Con el objeto de realizar la sesión N° 719 del CONSEJO NACIONAL DE OPERACIÓN CNO, bajo la modalidad de reunión no presencial, de conformidad con lo autorizado en el artículo 41 del Acuerdo CNO N° 1635 (Reglamento Interno) del 3 de noviembre de 2022 y lo dispuesto en el artículo 20 de la Ley 222 de 1995, pongo a su consideración el siguiente Acuerdo:

"Acuerdo XXXX Por el cual se aprueba la actualización de algunos parámetros técnicos de la planta Termosierra y sus unidades y los límites de absorción y generación de reactivos de las unidades 1, 2 y 3 de la planta Termosierra

Figura 2. Curva operativa unidades 1 y 2 Termosierra (Cambio mínimo técnico y CEN)

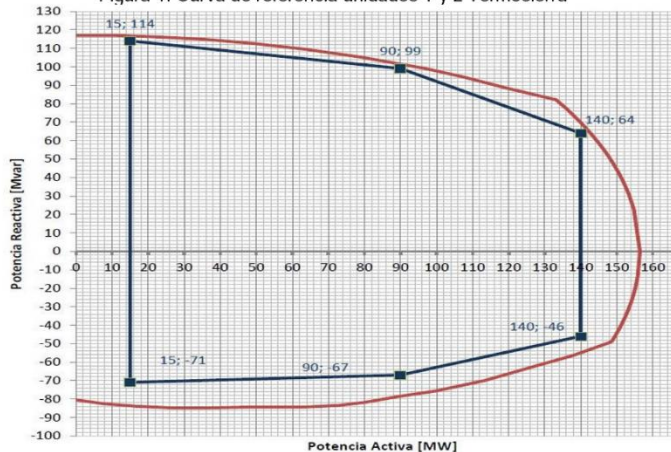
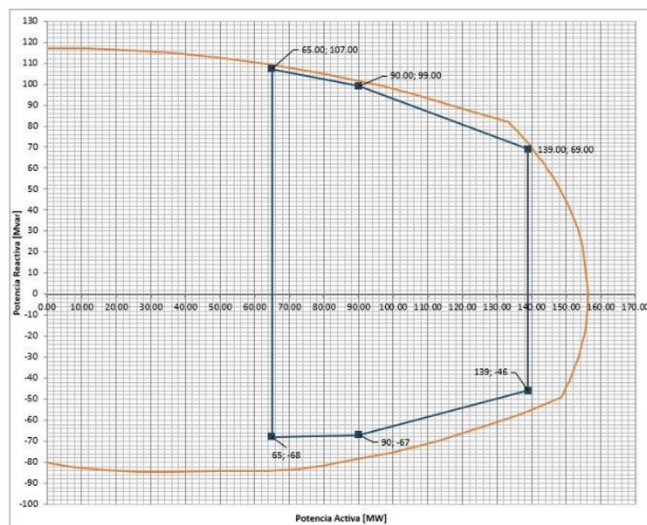
4. Aprobar la incorporación de un cambio en los valores de potencia reactiva, que corresponden al nuevo valor de capacidad efectiva neta y mínimo técnico de las unidades 1, 2 y 3 de la planta de generación Termosierra, así:

Unidad	Parámetro para modificar	P [MW] Valor	Q [Mvar] Valor
TERMOSIERRA 3	Capacidad de Absorción de Reactivos	155	-66
		90	-81
		35	-77
	Capacidad de Generación de Reactivos	155	106
		90	138
		35	150
TERMOSIERRA 1 y 2	Capacidad de Absorción de Reactivos	139	-46
		90	-67
		65	-68
	Capacidad de Generación de Reactivos	139	69
		90	99
		65	107
